DokumentID
1396703

Er referens
SSM 2011-2426-82

Svar till SSM på begäran om komplettering rörande långsiktig utveckling av grundvattenkemi på försvarsdjup

Figur 1. Medelantal advektiva positioner efter 100 000 år och efter en miljon år för en rad beräkningsfall i SR-Site. (Figur 12-3 i TR-11-01.)

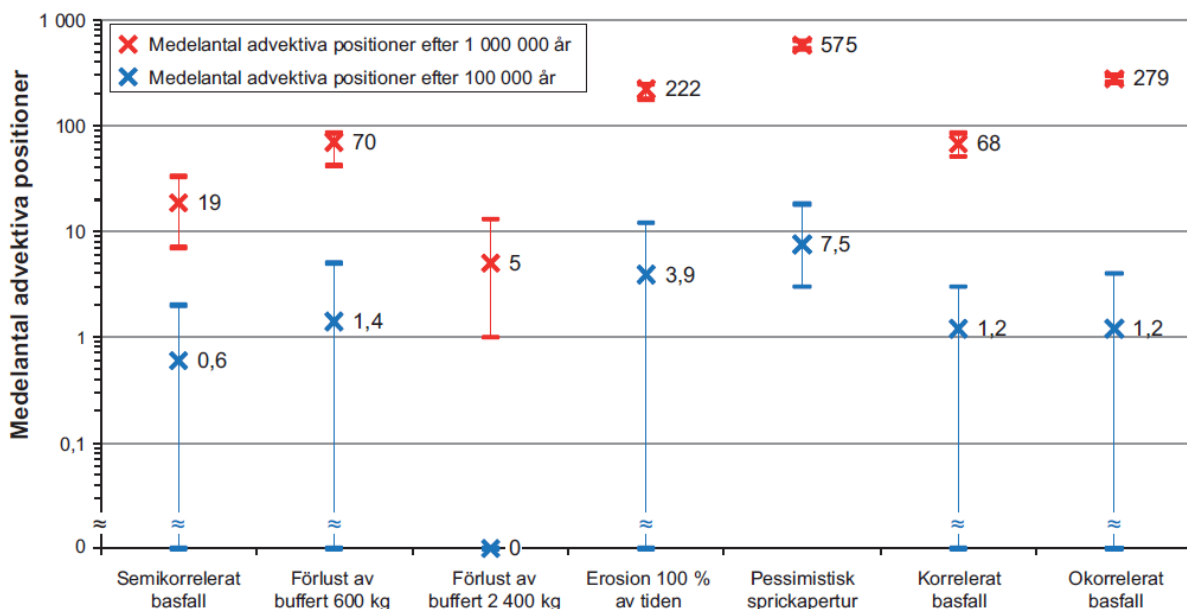
1. Hur osäkerheter i sammansättning av typvatten inverkar på beräkningar av långsiktig grundvattenkemisk utveckling på försvarsdjup, särskilt salthalt.

redovisad i Salas m.fl. (2010). SKB:s analys baseras på en fixerad kemisk sammansättning av typvatten, som meteoriskt vatten, glacialt smältvatten, djupt saltvatten, och Littorina vatten, vilket motiveras och diskuteras i Gimeno m.fl. (2008; appendix F). SSM anser dock att SKB bör redovisa inverkan av osäkerheter i definition av typvatten på beräkningen av den långsiktiga utvecklingen av salthalt som används till stöd för bedömning av buffererosion (McMurry och Bertetti, 2012). Risken för att ett större antal deponeringshål uppnår förhållanden under vilka buffererosion är möjlig behöver belysas. Av särskilt stor betydelse kan osäkerheter för den djupa salta grundvattentypen förmodas ha, dels därför att den nuvarande analysen endast har baserats på mätdata från Laxemar snarare än Forsmark, dels därför att denna grundvattentyp har en särställning vid beräkning av salthalts utveckling under glaciala förhållanden. Även betydelsen av osäkerheter kopplat till andra typvatten behöver dock utredas. Osäkerheter kring sammansättningen av tillfört vatten under faser då Forsmarkplatsen är översvämmad har till exempel bedömts vara betydelsefulla för återhämtning av salthalt efter en glacial period.

Om man gör antagandet att grundvatten som gynnar erosion i stället råder 100 procent av den en miljon år långa analysperioden och i samtliga deponeringshål, leder detta till att antalet deponeringshål i vilka advektiva förhållanden råder ökar med en faktor som är omkring tio i miljonårsperspektivet, se figur 12-3 i huvudrapporten SR-Site (nedan återgiven som figur 1).
